## Rapport hebdomadaire

Rapport hebdomadaire en phase conception

IBTISSAM ET SIMON LUGEZ LES CONSTANTINS - 05200 EMBRUN		RÉHABILITATION GLOBALE D'UNE MAISON INDIVIDUELLE LES CONSTANTINS - 05200 EMBRUN		
1.2	PLAN RDC - ÉTAT EXISTANT	DATE : 01/04/20	FORMAT : A3	ÉCHELLE : 1/50
DATE	INDICE	MODIFICATION		
MARIE BALAS & ETIENNE FRANCOU ARCHITECTES - 18 A, CHEMIN DE LA TOUR - 05100 BRIANÇON

## #46 - Linteau plancher vs poteaux

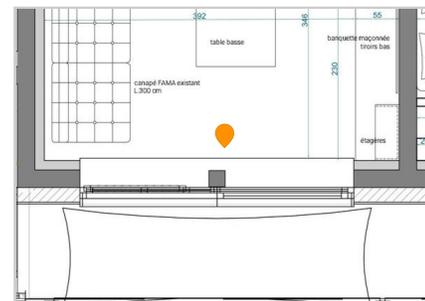
Vérifier plan de ferrailage et voir avec le maçon poteau indispensable.

## #21 - Porte vitrée et grande vitres petit retour de cloison

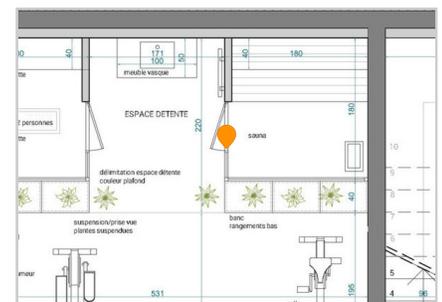
A. Fournaise Petit retour de cloison possible SVP

Si besoin, fournir référence du fabricant de baies spécialisé en sauna et hammam qui accepte de faire ce genre de vitrage d'angle.

## #27 - Congelateur

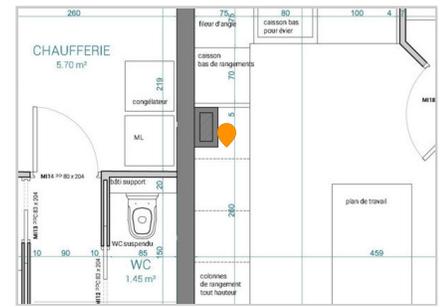
A. Fournaise Déplacer le radiateur coté garage pour des raisons thermique

## #36 - Prévoir continuité du mur et isolant avec tablette devant la baie.

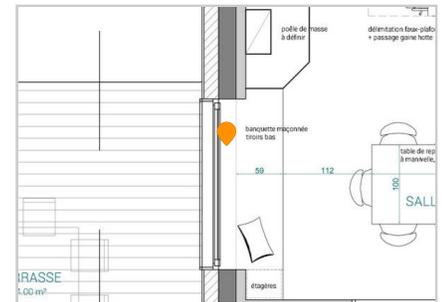
A. Fournaise Modification de la taille de la baie non possible a cause de la proximité du poêle de masse.

## #99 - panneaux solaire non intégrés !

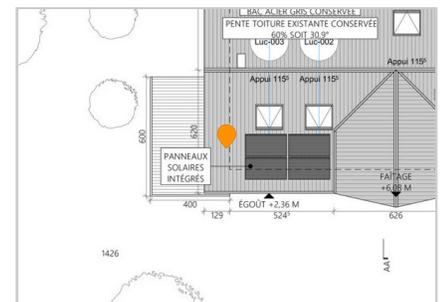
A. Fournaise Pour des raison de pérennité et d'entretiens je propose de ne pas intégrer les panneaux à la toiture. A valider par écrits SVP

## #100 - Création d'une baie largeur 40 cm hauteur 70cm

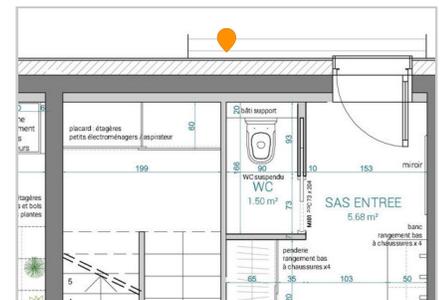
A. Fournaise Cette baie n'est pas au permis de construire. Veuillez me notifier par écrits votre décision de créer cette ouverture SVP.

### #104 - Volume? Usage uniquement jardin?

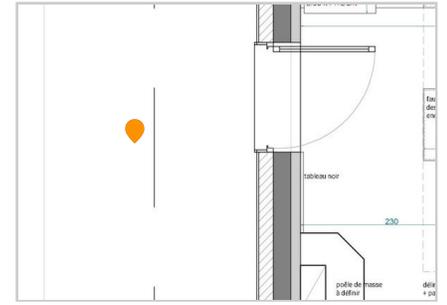
Volume?

Usage uniquement jardin?

## #15 - Renfort poêle de masse

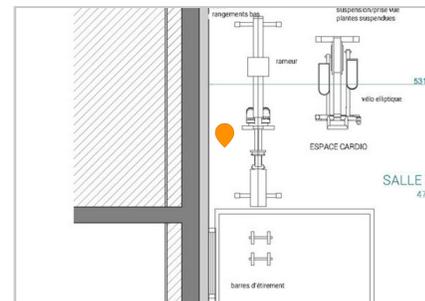
Prévoir renfort BA pour poêle de masse.

2 poteaux + poutre

Avoir en fonction du plan de ferrailage si besoin de reprise en sous oeuvre du vide sanitaire.
